**Aktiebolaget
BOFORS**

Anteckningar från samtal med representanter från AB Landsverk den
11 november 1965

Samtalet gällde momentproblem för bromsar till VK 155 och strv S typ O och A samt inbyggnadsproblem i strv S, såväl A- som O-serievagnar.

Variation i statiskt
bromsmoment enligt
leveransprov VK 155
S62. Broms nr 100-102
samt 104-110. Drag-
kr. ft 225 kp.

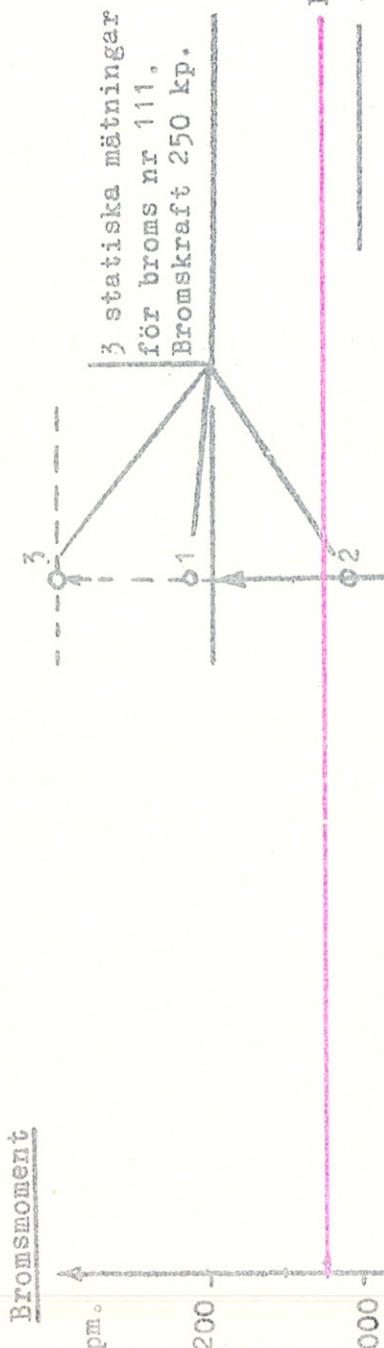
- 1.1 Med ledning av vad som säges i TP:Z 845, informerade ing. Isaksson om iakttagna momentvarianter hos rubricerade bromsar.
- 1.2 Med hänsyn till nödvändig bromsverkan och risk för drivaxelbrott, redovisade Bofors de gränser, inom vilka max. bromsmoment måste kunna hållas. Dessa är min. 500 kpm och max. 1000 kpm. I detta spridningsområde skall innefattas dels variationer från själva bromsarna och dels variationer från reglageanordningarna. Detta framgår av diagrammet på sid. 5.
- 1.3 Bromsar till VK 155 S 62. För dessa var Bofors och Landsverk eniga om att vid kraften 225 kp i dragarmen så skall bromsmomentet vid statisk mätning ej underskrida 500 kpm. Vidare framförde Bofors en rekommendation att bromsmomentet vid samma kraft ej får överstiga 1000 kpm. Vid leveransprov skall upprepade (3 eller flera) bestämmingar av bromsmomentet göras, vilka alla skall falla inom angivna gränser.

Beträffande den övre gränsen, så ansåg Landsverk att de bör undersöka bromsarna nr 108 och 110. Efter denna undersökning återkommer Landsverk i denna fråga.

Bofors betonade att den föreslagna maximigränsen endast gäller för tvålamellbromsar, vilka skall monteras i VK 155. För tvålamellbromsar avsedda för strv S, typ A, måste gränsen vara lägre.

} variation på grund av oljetryck och
friktioner i länkage

Förslag till tillåtet
totalt variationsområde
för bromsarnas moment.

minimivärde för bromsmoment.
